## Recreatie-zonering nog steeds niet goed geregeld

### Zoneringsplan van SBB moet worden aangepast

### Concept plan van Van Nuland voldoet niet aan de opdracht

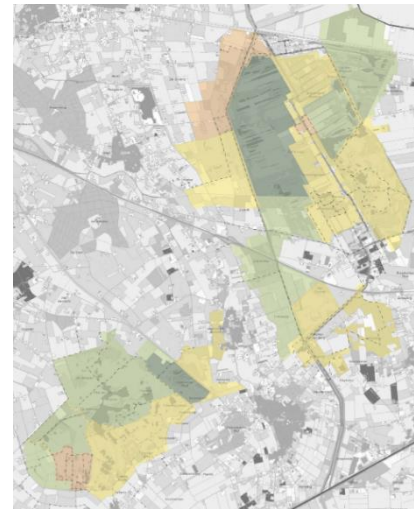
In onze nieuwsbrief van mei 2018 deden wij verslag van ons commentaar op het zoneringsplan van SBB. Ons belangrijkste punt van kritiek was dat de omgeving van de Peel, waarnaar de recreatie zou kunnen worden afgeleid van de Peel zelf, niet bij het plan betrokken is. Ook is het plan o.i. te veel een 'vlekkenplan', wat het lastig maakt om uit te maken waar welke vorm van recreatie al of niet toegestaan is.

Het plan van SBB moest nog door de provincies worden goedgekeurd en daarna worden opgenomen in het Natura2000-Beheerplan. Lang vernamen we hieromtrent niets. Afgelopen voorjaar kregen we te horen dat de goedkeuring er nog niet is. SBB dient het plan op onderdelen aan te passen. Binnenkort waarschijnlijk meer daarover.

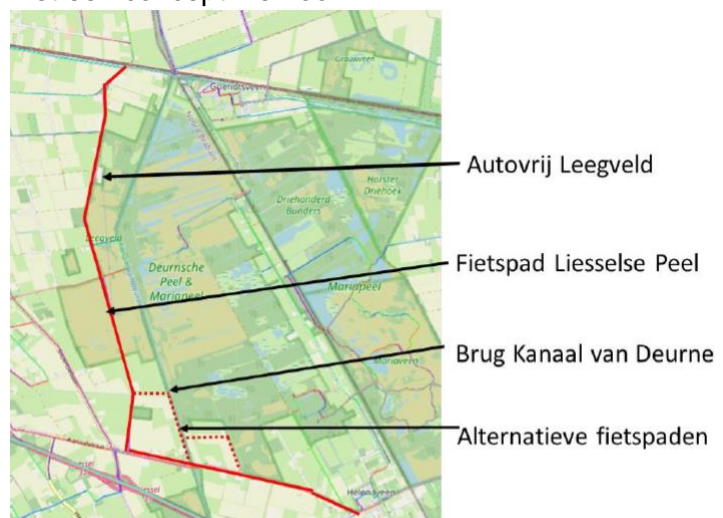
Zo stelt de natuurgeleding o.a. dat de voorgestelde 'alternatieve fietspaden' op het kaartje hiernaast niet

geoorloofd zijn, vanwege de noodzaak van rust in de nieuwe natuur, die als foerageergebied door vogels wordt gebruikt.
